**Terminál Dačice – výstavba parkoviště na ulici Berky z Dubé**

**D O D A T E K   Č . 2  
K E S M L O U V Ě   O   D Í L O  
Z E   D N E   1 1 . 3 . 2 0 2 0**

# ZMĚNOVÝ LIST č.1 - vícepráce, méněpráce na akci

Popis změny : Výměna neúnosného podloží v SO 101 a SO 102, doplnění liniového odvodnění v SO 102, Úprava části rozvodu VO-SO 401

IO 101 - PARKOVACÍ A ODSTAVNÉ PLOCHY

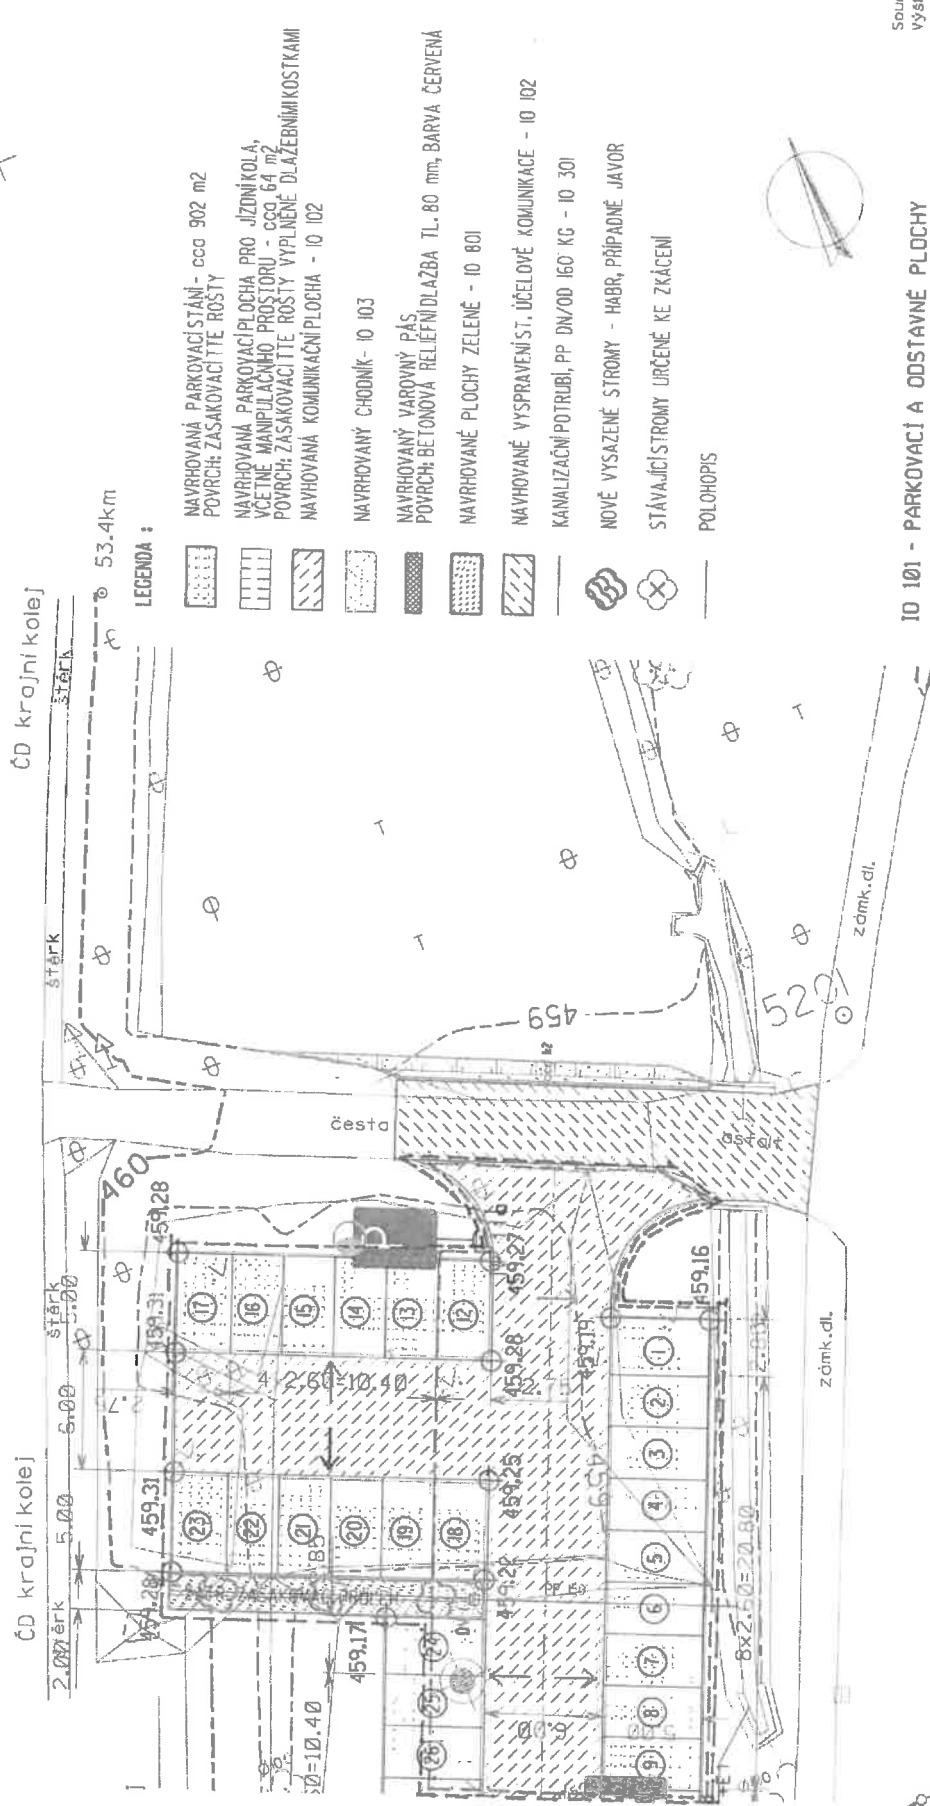
- Po provedení zemních prací dle PD bylo zjištěno, že upravená zemní pláň nespĺňuje požadavky Edef 45 MPa. Z tohoto důvodu byla navržena výměna v aktivní zóně v tl. 40 cm a 90 cm. Tato úprava na požadavky Edef vyhověla (viz. protokol o zkoušce).
- Z důvodu posílení odvodňovacího systému byl ve staničení cca 0,020 doplněn liniový odvodňovací žlab š. 250 mm
- Po dohodě se správcem sítě VO byl kabel s Cu jádrem CYKY 5x6mm<sup>2</sup> nahrazen kabelem s Cu jádrem 3x4mm<sup>2</sup> a byl zrušen 1 ks rozpojovací sřifně v kompaktním pilřř RF 6:4

--- VĚŠNĚNA TL. 40 CM (596 M<sup>2</sup>)  
 --- VĚŠNĚNA TL. 50 CM (390 M<sup>2</sup>) ⇒ TL. 90 CM
